# OLSEN TEC

## Comunicação do refletor Premium

Antes

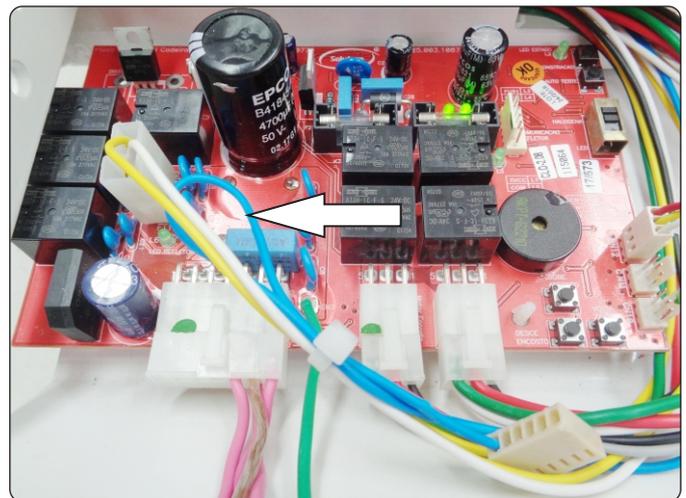
A Olsen informa que após atualização do sistema elétrico/eletrônico, os equipamentos da Linha Odontológica que forem acompanhados de refletor Premium serão fornecidos com o cabo de comunicação do refletor desconectado da placa CPU da cadeira, conforme ilustrado nas imagens abaixo:

Conexão do cabo de comunicação do refletor Premium com a placa CPU da cadeira.

Cabo de comunicação do refletor Premium dobrado e amarrado com abraçadeira, tornando-o inutilizado, e portanto sem conexão com a placa CPU da cadeira.

Por questões de padronização da produção do chicote, o cabo azul de comunicação do refletor ainda será fornecido no conjunto, porem dobrado e amarrado com uma abraçadeira, de forma que ficará inutilizável. O cabo ainda poderá ser utilizado, mas apenas no caso de troca do modelo de refletor, ou seja, de Premium para Concept.

A comunicação do refletor Premium continuará ocorrendo através da placa situada no refletor. Essa modificação passará a valer a partir do dia 12/09/2018.
